改善箇所説明図

基準不適合発生箇所

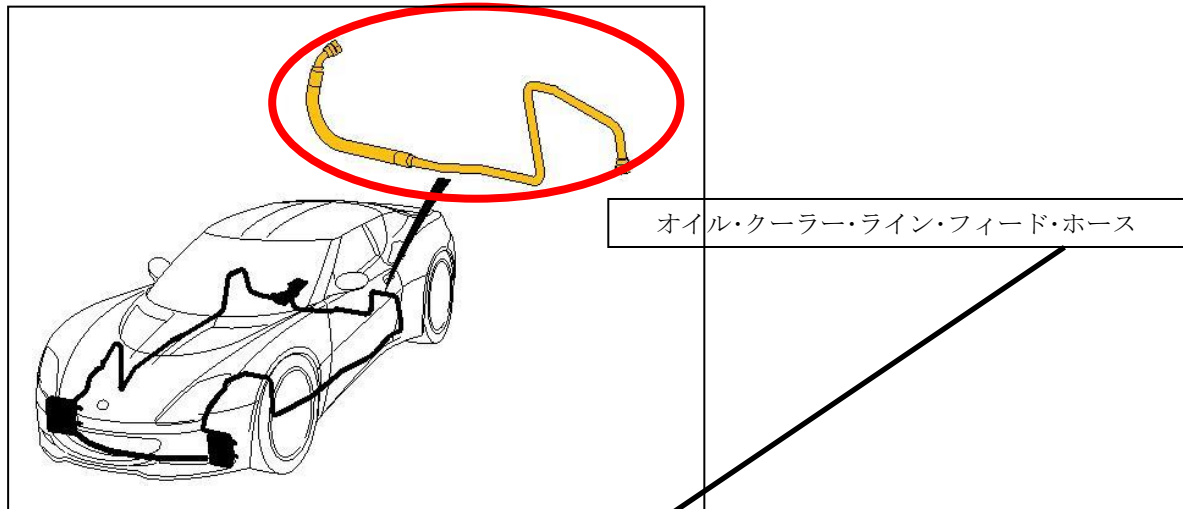
車両後部左側オイル・クーラー・ライン・フィード・ホースのエンジン側のゴム部分の長さが不適切なため、エンジンの振動によってゴム部分が周辺部位と擦れることで破損してエンジンオイルが漏れるおそれがある。
エンジンオイルが漏れた場合、高温部分に付着して出火したり、漏れの進行により、警告灯が点灯し、最終的にエンジンが損傷するおそれがある。

全車両、当該オイル・クーラー・ライン・フィード・ホースを対策品に交換する。

また、エンジンオイル漏れがある場合には、清掃し必要に応じてエンジンオイルを補充する。

識別：エンジンルーム内、左側バックステア側面に黄色のペイントを塗布する。
